Esclarecimento PE 0001/2024 - NN 666/24

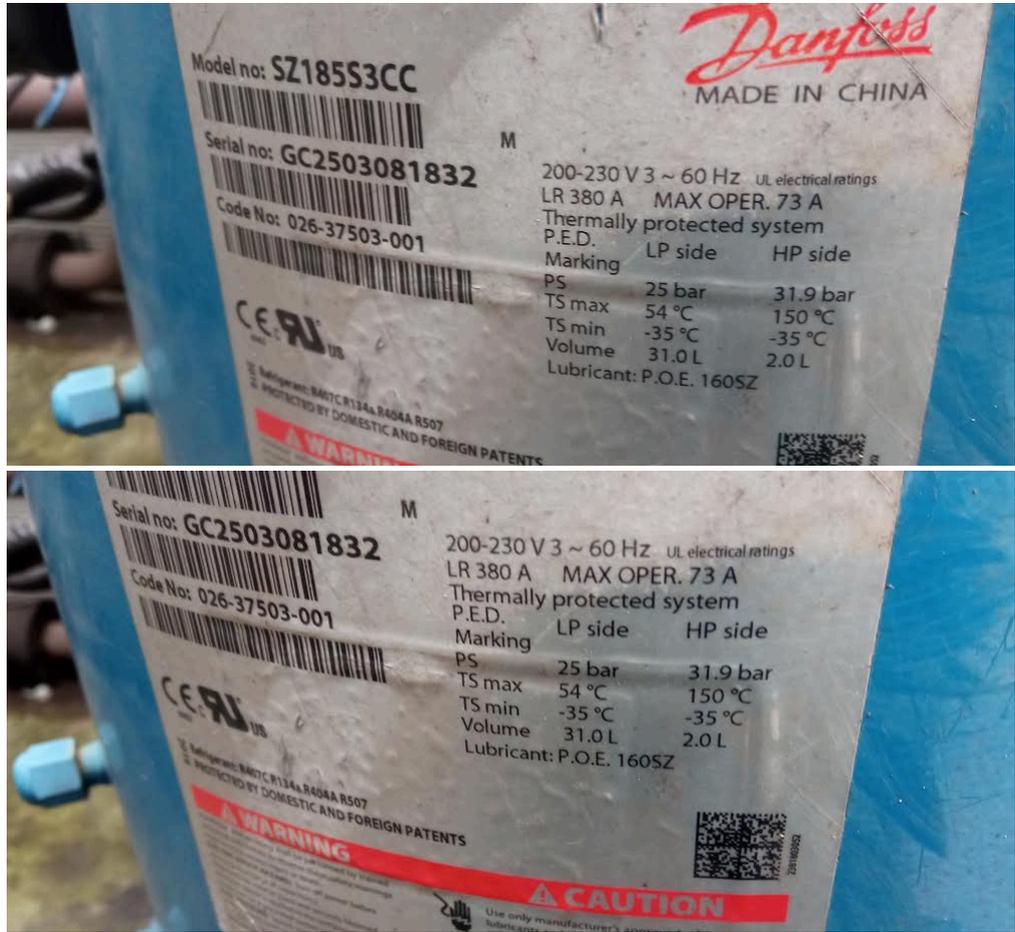
Qual o modelo do compressor requerido?

Ele vai trabalhar com qual fluido?

Conforme etiqueta afixada ao equipamento, foto anexa, o modelo que será substituído através da presente aquisição é o seguinte:

Danfoss Scroll Compressor
Modelo: SZ185S3CC Refrigerant :R407c.
